H26共和-5地点 ボーリングコア写真(1/4)

一部修正 (H27/5/29審査会合)

2.2 岩内平野西部で実施したボーリング調査結果

H26共和-6地点 ボーリング柱状図(1/2)

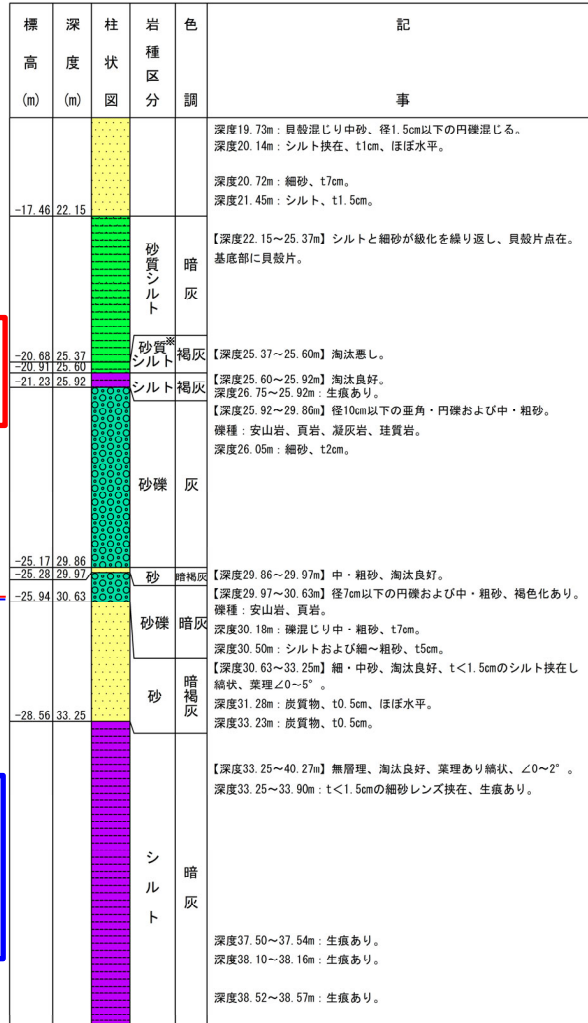
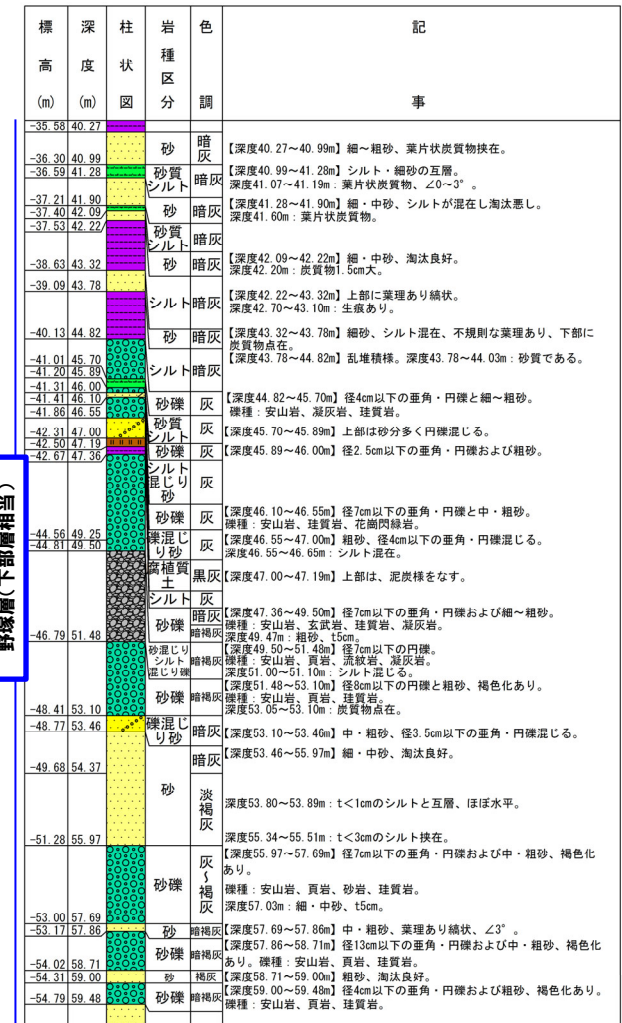
※H27.5.29審査会合資料では、当該砂質シルトの深度及び標高について、深度23.57~25.60m(標高-20.91~-18.88m)としていたが、誤記であるため、今回修正した。
